令和4年10月24日

日本核燃料開発株式会社

核燃料物質使用変更許可申請書

核燃料物質使用変更許可申請書新旧対照表

第9-3図 換気空調設備系統図

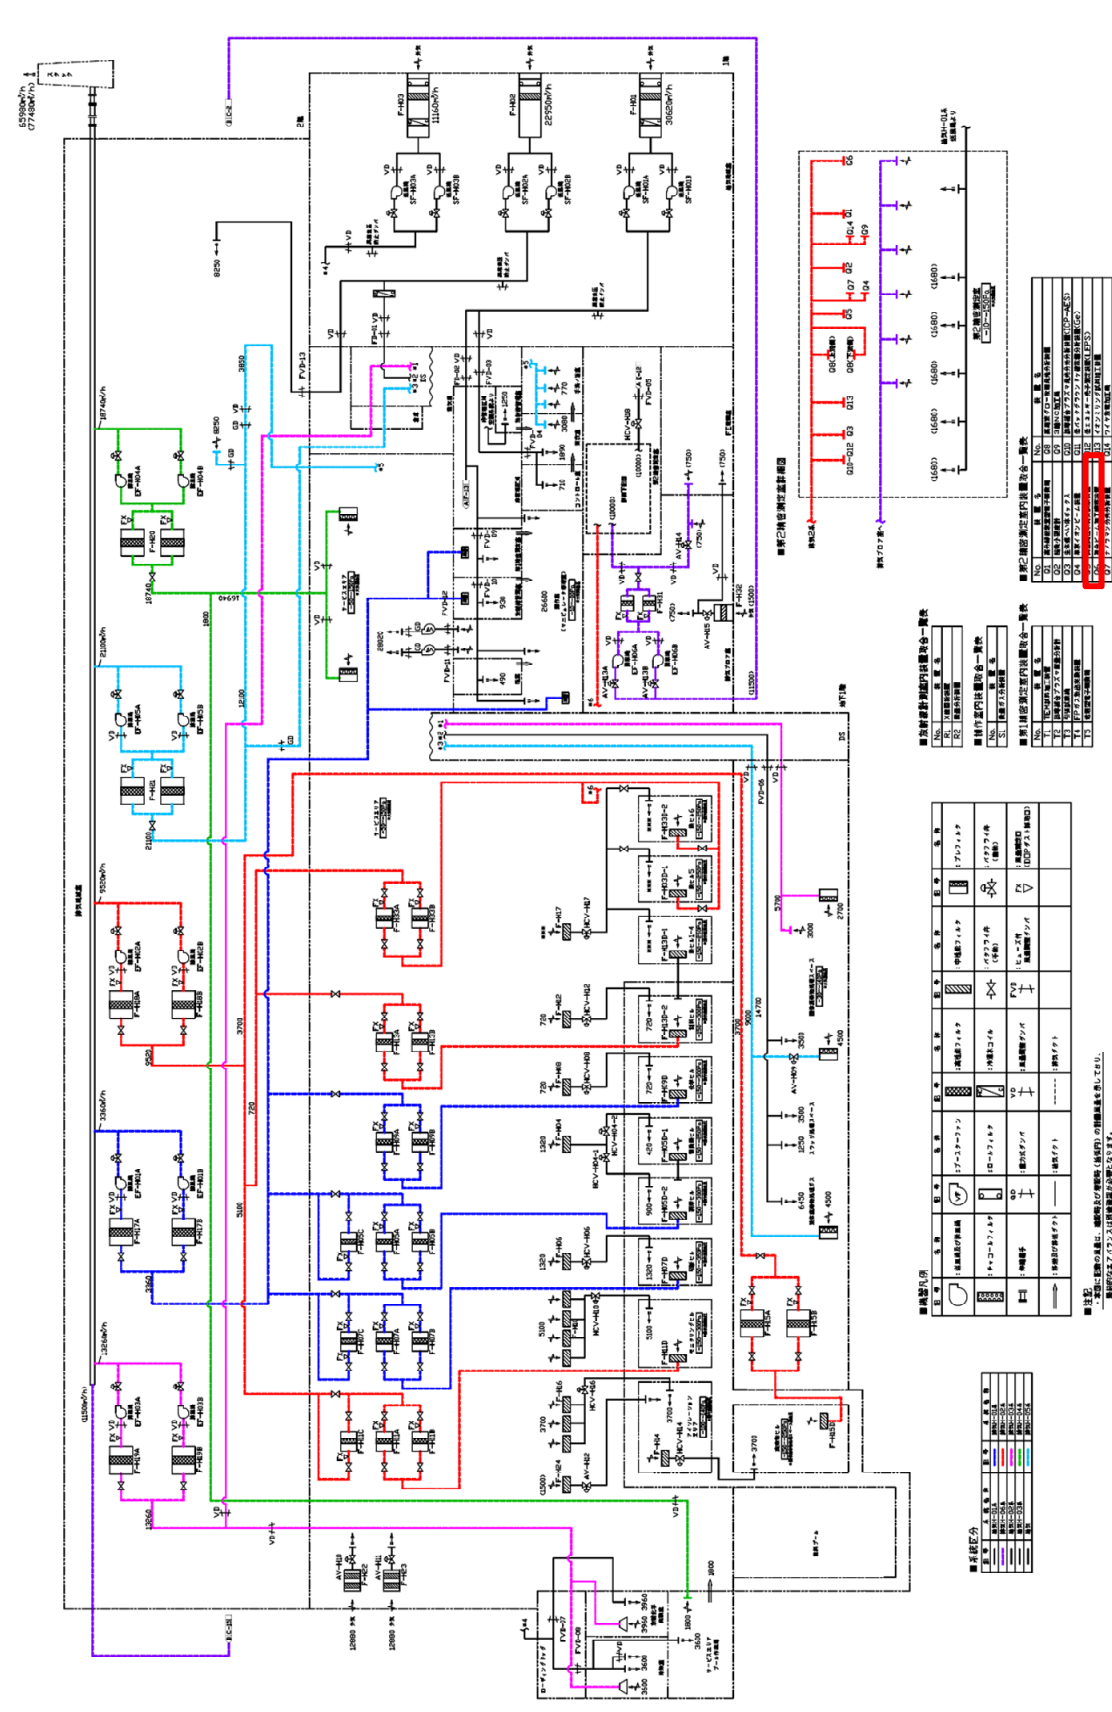
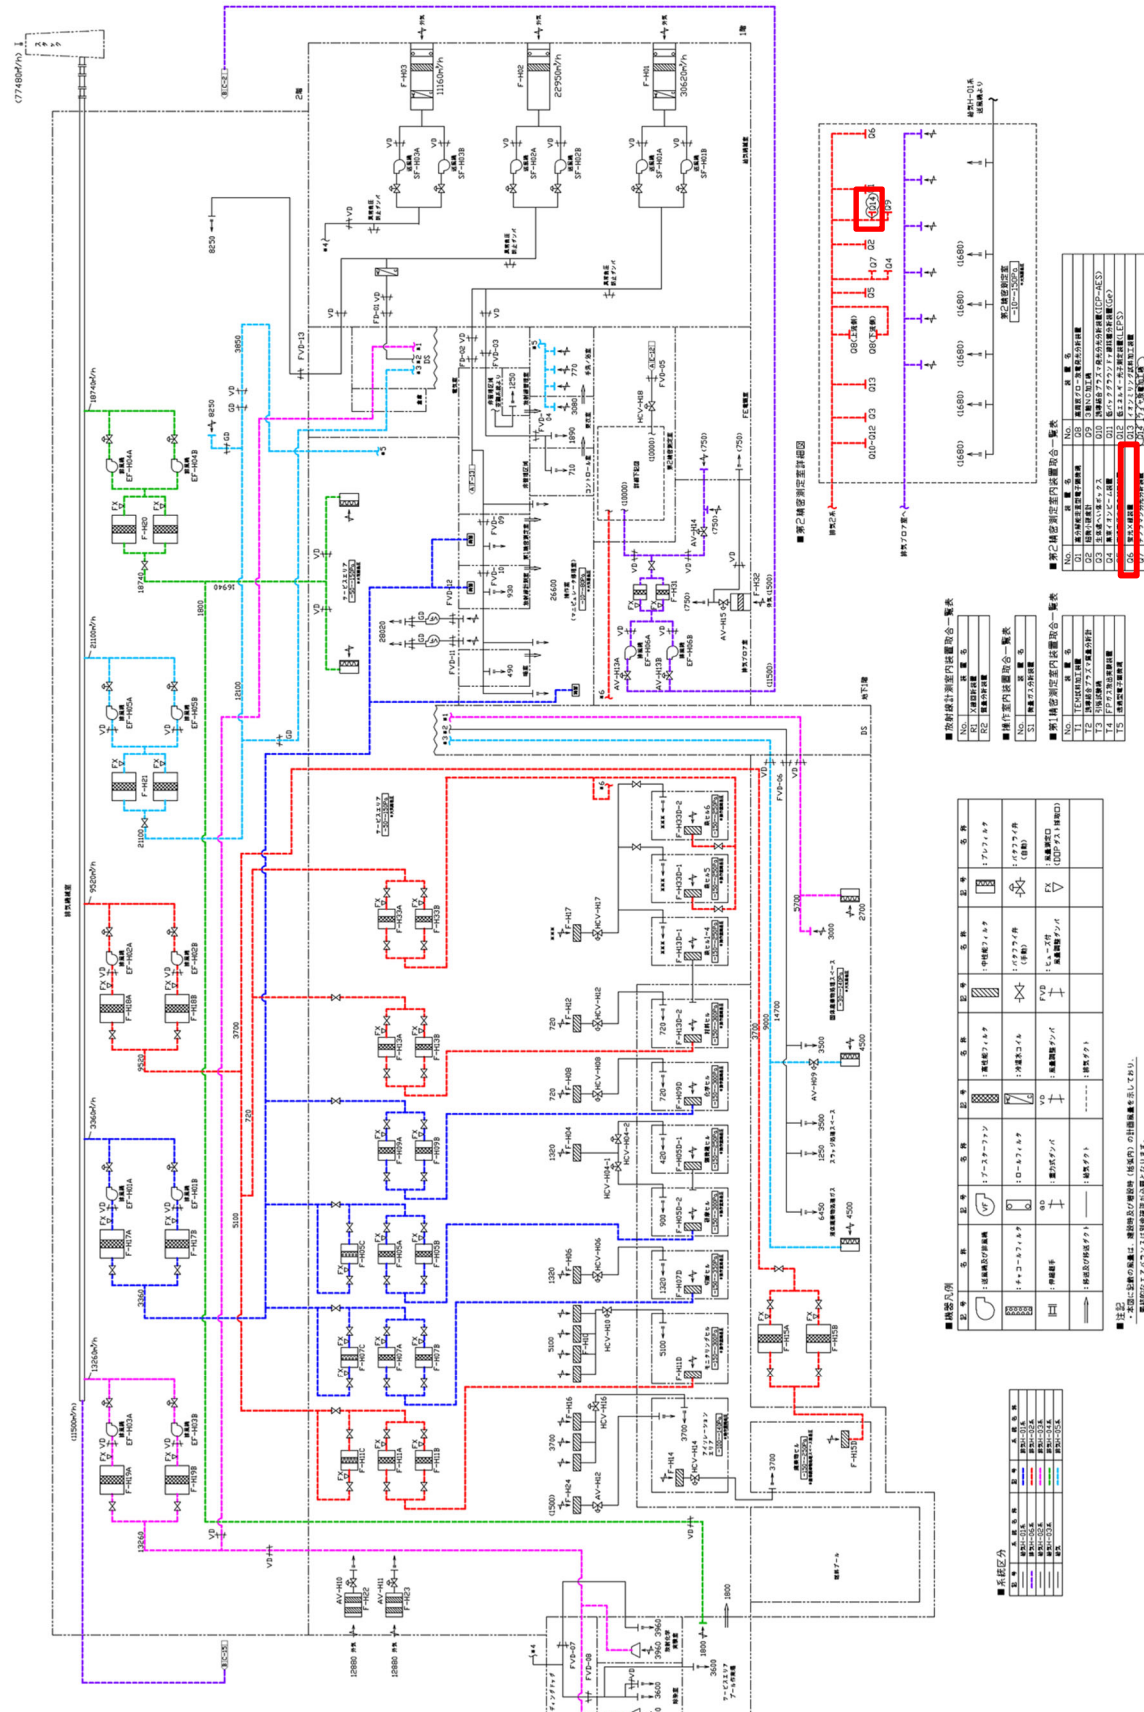
変更前		変更後		変更理由																
1. 氏名又は名称及び住所並びに法人にあっては、その代表者の氏名 (省略)		1. 氏名又は名称及び住所並びに法人にあっては、その代表者の氏名 (変更なし)																		
2. 使用の目的及び方法 <table border="1" style="width:100%; border-collapse: collapse;"> <thead> <tr> <th style="width:10%;">目的番号</th> <th style="width:90%;">使用の方法</th> </tr> </thead> <tbody> <tr> <td style="text-align:center;">1</td> <td> 各地の動力炉、試験炉、再処理工場、加工施設及び各種の試験施設から搬入される未照射燃料、プルトニウム未富化の使用済燃料及び照射材料を本施設において解体、検査及び各種の試験を行う。 (中略) </td> </tr> <tr> <td></td> <td> ・第2精密測定室 <ul style="list-style-type: none"> 1) 組織観察 2) 機械的試験 3) 物性試験 (中略) </td> </tr> <tr> <td></td> <td> <u>3). 4 その他設備による物性試験</u> </td> </tr> </tbody> </table>		目的番号	使用の方法		1	各地の動力炉、試験炉、再処理工場、加工施設及び各種の試験施設から搬入される未照射燃料、プルトニウム未富化の使用済燃料及び照射材料を本施設において解体、検査及び各種の試験を行う。 (中略)		・第2精密測定室 <ul style="list-style-type: none"> 1) 組織観察 2) 機械的試験 3) 物性試験 (中略)		<u>3). 4 その他設備による物性試験</u>	2. 使用の目的及び方法 <table border="1" style="width:100%; border-collapse: collapse;"> <thead> <tr> <th style="width:10%;">目的番号</th> <th style="width:90%;">使用の方法</th> </tr> </thead> <tbody> <tr> <td style="text-align:center;">1</td> <td> 各地の動力炉、試験炉、再処理工場、加工施設及び各種の試験施設から搬入される未照射燃料、プルトニウム未富化の使用済燃料及び照射材料を本施設において解体、検査及び各種の試験を行う。 (変更なし) </td> </tr> <tr> <td></td> <td> ・第2精密測定室 <ul style="list-style-type: none"> 1) 組織観察 2) 機械的試験 3) 物性試験 (変更なし) </td> </tr> <tr> <td></td> <td> <u>3). 4 複合ビーム加工観察装置による物性試験</u> <ul style="list-style-type: none"> ① [対象試料] 核燃料及び核燃料汚染物 ② [取出し] 第8章に示す貯蔵施設から、試料が収納された貯蔵容器を取出し、除染室のフードに移動する。セル外に設置の貯蔵施設から試料を移動する際は、貯蔵施設の前に簡易のバリアを設置し、その中で試料が収納された貯蔵容器をビニル袋、その他の密閉容器に入れ、汚染の拡大防止策を施した上で搬出する。一方、セル内に設置の貯蔵施設から試料を移動する際は、アイソレーションエリアで試料が収納された貯蔵容器を新しい容器に交換し、アイソレーションエリアから搬出する際にビニル袋、その他の密閉容器に入れ、汚染の拡大防止策を施した上で搬出する。試料の表面線量率が2 mSv/hを超える場合には遮蔽容器に入れた上で運搬する。 ③ [試料台への試料の取り付け] 取出した試料を試料台へ取り付ける。放射性物質による汚染の拡大を防止するため、除染室又は放射化学実験室のフード中で行う。作業時は防護用マスクを使用する。なお、試料の放射エネルギーが上記フードの最大取扱量を超える場合は、②の取出しの際に材料セルで試料台に取り付ける。 ④ [加工観察装置への試料台の装荷] 試料を取り付けた試料台をビニル袋、その他の密閉容器に入れ、汚染の拡大防止策を施した上で第2精密測定室の複合ビーム加工観察装置（以下、「加工観察装置」という。）に移動し、加工観察装置の試料室に装荷し、真空排気する。試料の表面線量率が2 mSv/hを超える場合には遮蔽容器に入れた上で運搬する。汚染の拡大を防止するため、試料室の周囲をビニル等で養生する。 ⑤ [試験] ④で装荷した試料の観察、分析を行う。加工観察装置は試料を冷却する機構（以下、冷却システムという。）を有している。冷却システムは、液体窒素を入れた容器内に敷設された配管に窒素ガスを流し、冷却された窒素ガスにより試料台を冷却することで低温での試料の加工を可能とする機構である。窒素ガスの排気は第9-3図 換気空調設備系統図に示す排気2系の排気ダクトに接続する（第7-49図、第7-50図参照）。 </td> </tr> </tbody> </table>		目的番号	使用の方法	1	各地の動力炉、試験炉、再処理工場、加工施設及び各種の試験施設から搬入される未照射燃料、プルトニウム未富化の使用済燃料及び照射材料を本施設において解体、検査及び各種の試験を行う。 (変更なし)		・第2精密測定室 <ul style="list-style-type: none"> 1) 組織観察 2) 機械的試験 3) 物性試験 (変更なし)		<u>3). 4 複合ビーム加工観察装置による物性試験</u> <ul style="list-style-type: none"> ① [対象試料] 核燃料及び核燃料汚染物 ② [取出し] 第8章に示す貯蔵施設から、試料が収納された貯蔵容器を取出し、除染室のフードに移動する。セル外に設置の貯蔵施設から試料を移動する際は、貯蔵施設の前に簡易のバリアを設置し、その中で試料が収納された貯蔵容器をビニル袋、その他の密閉容器に入れ、汚染の拡大防止策を施した上で搬出する。一方、セル内に設置の貯蔵施設から試料を移動する際は、アイソレーションエリアで試料が収納された貯蔵容器を新しい容器に交換し、アイソレーションエリアから搬出する際にビニル袋、その他の密閉容器に入れ、汚染の拡大防止策を施した上で搬出する。試料の表面線量率が2 mSv/hを超える場合には遮蔽容器に入れた上で運搬する。 ③ [試料台への試料の取り付け] 取出した試料を試料台へ取り付ける。放射性物質による汚染の拡大を防止するため、除染室又は放射化学実験室のフード中で行う。作業時は防護用マスクを使用する。なお、試料の放射エネルギーが上記フードの最大取扱量を超える場合は、②の取出しの際に材料セルで試料台に取り付ける。 ④ [加工観察装置への試料台の装荷] 試料を取り付けた試料台をビニル袋、その他の密閉容器に入れ、汚染の拡大防止策を施した上で第2精密測定室の複合ビーム加工観察装置（以下、「加工観察装置」という。）に移動し、加工観察装置の試料室に装荷し、真空排気する。試料の表面線量率が2 mSv/hを超える場合には遮蔽容器に入れた上で運搬する。汚染の拡大を防止するため、試料室の周囲をビニル等で養生する。 ⑤ [試験] ④で装荷した試料の観察、分析を行う。加工観察装置は試料を冷却する機構（以下、冷却システムという。）を有している。冷却システムは、液体窒素を入れた容器内に敷設された配管に窒素ガスを流し、冷却された窒素ガスにより試料台を冷却することで低温での試料の加工を可能とする機構である。窒素ガスの排気は第9-3図 換気空調設備系統図に示す排気2系の排気ダクトに接続する（第7-49図、第7-50図参照）。

図 11.2.2 周辺監視区域境界における核燃料及び放射性物質等の影響を考慮した実効線量評価位置

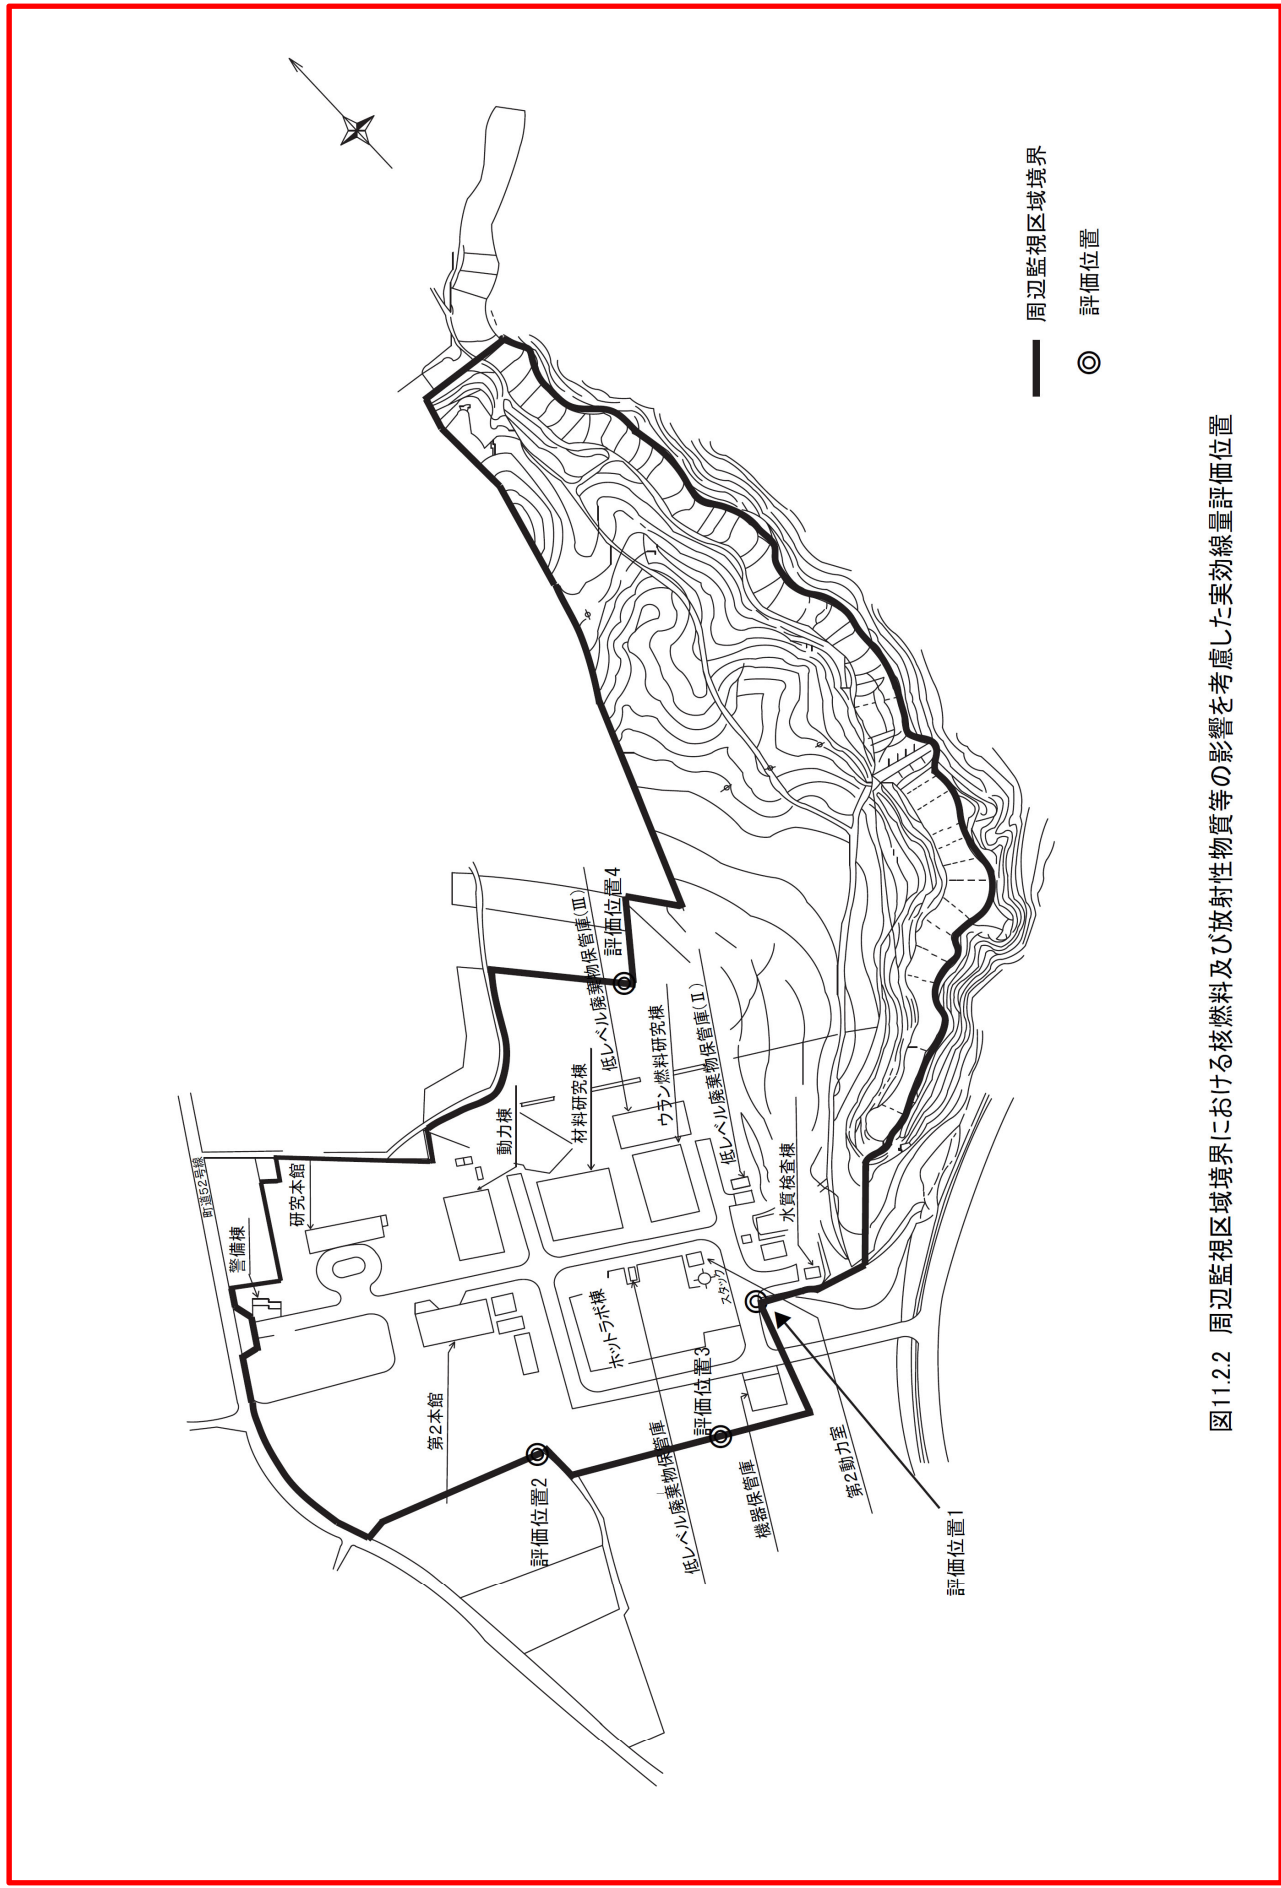
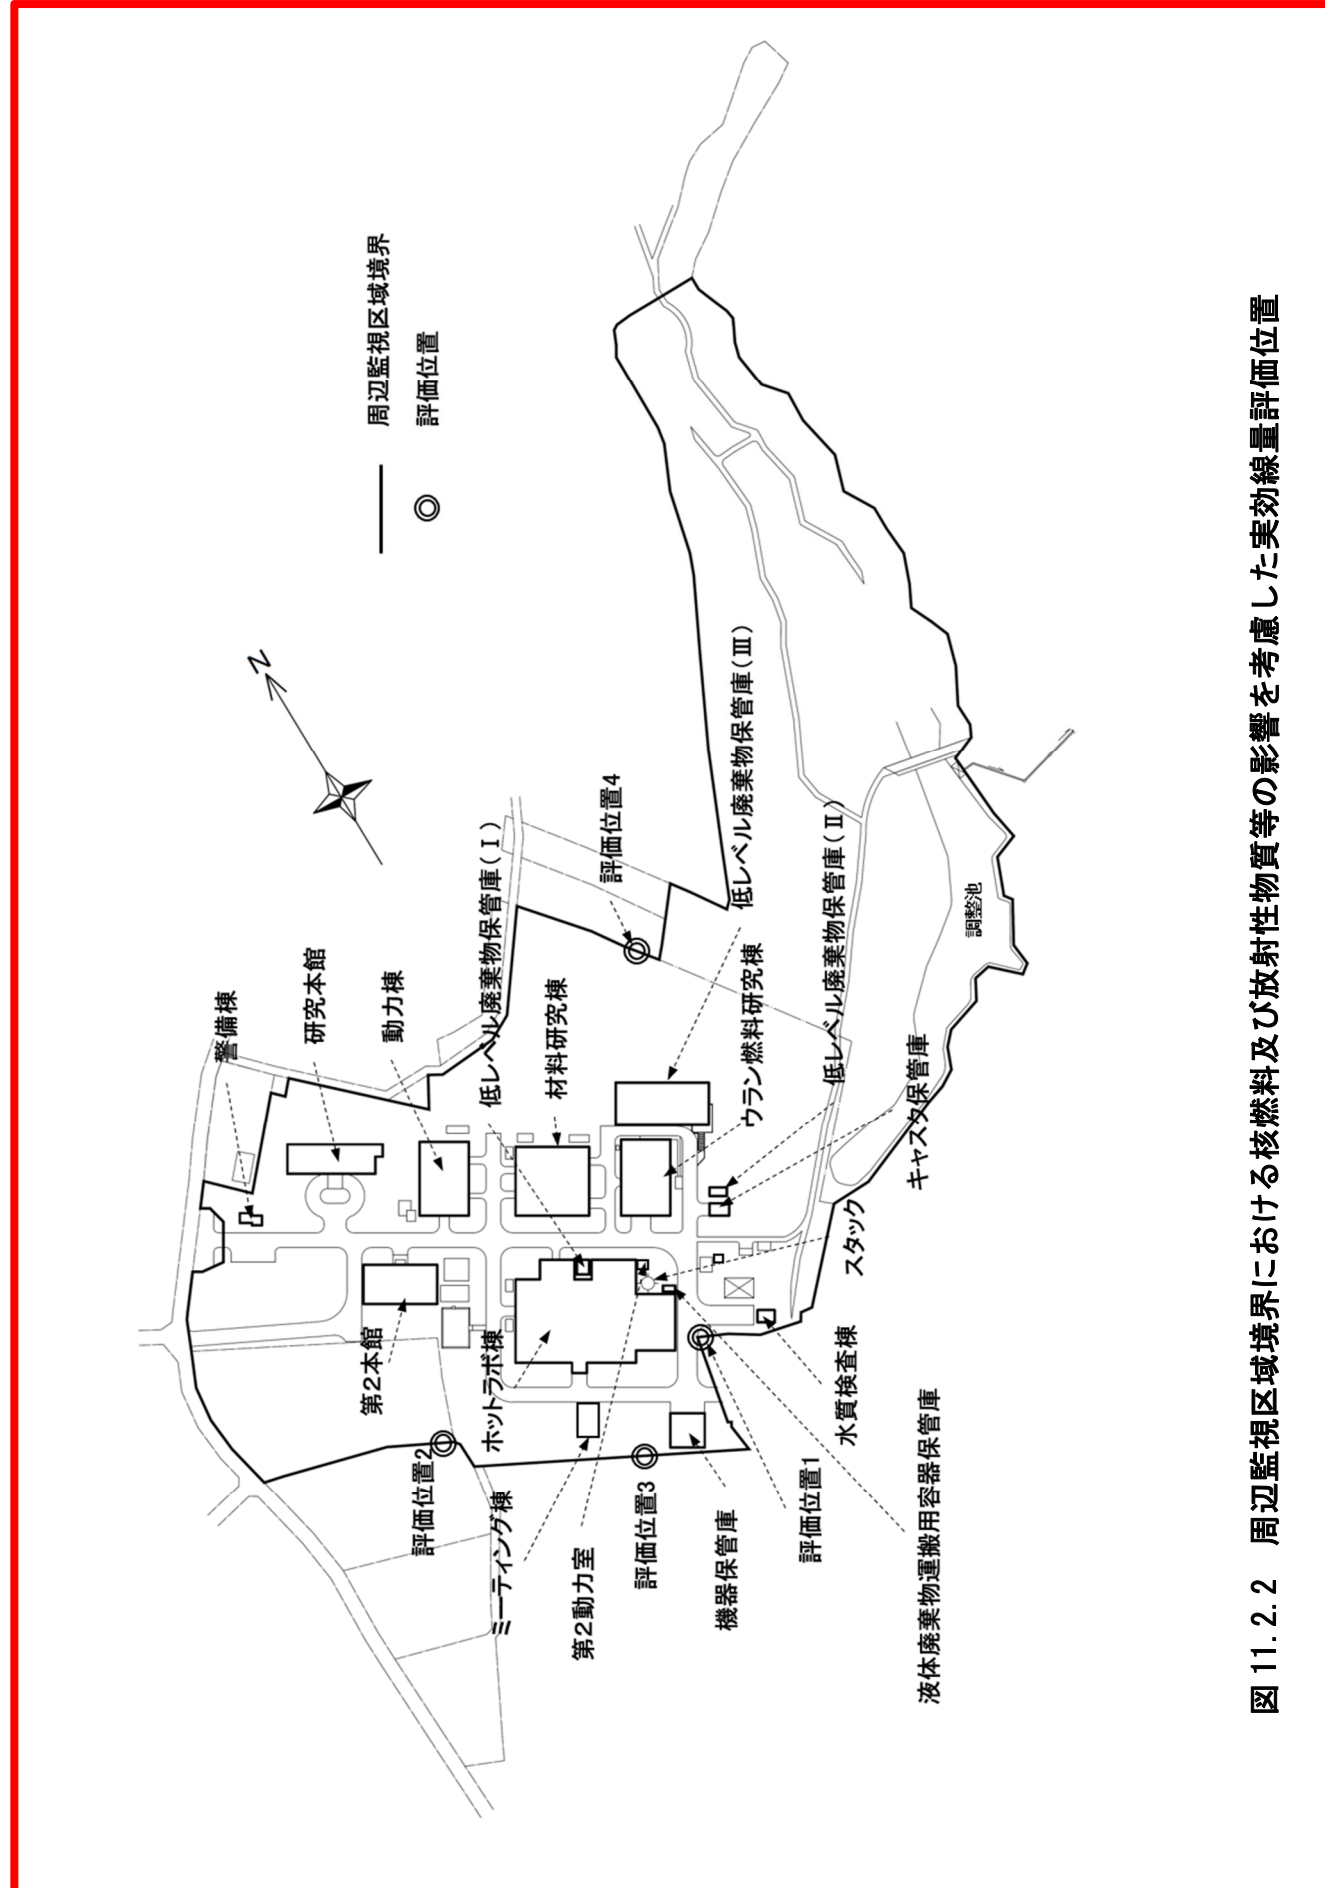
- ① 新規設備の導入及び既存設備の削除に伴う項番、図番、表番等の見直し。
- ② 表記の見直し。
- ③ 誤記、脱字を訂正。
- ④ 敷地内建家配置図（等高線の削除と表記建家の追加）の見直し。
- ⑤ 被ばく評価時の端数処理（有効桁数3桁末尾切り上げ）に伴う見直し。
- ⑥ 実効線量評価位置を示す図（等高線の削除と建家の追加）の見直し。
- ⑦ 人員構成変更内容反映に伴う見直し。

(4) 記載の見直し⑥
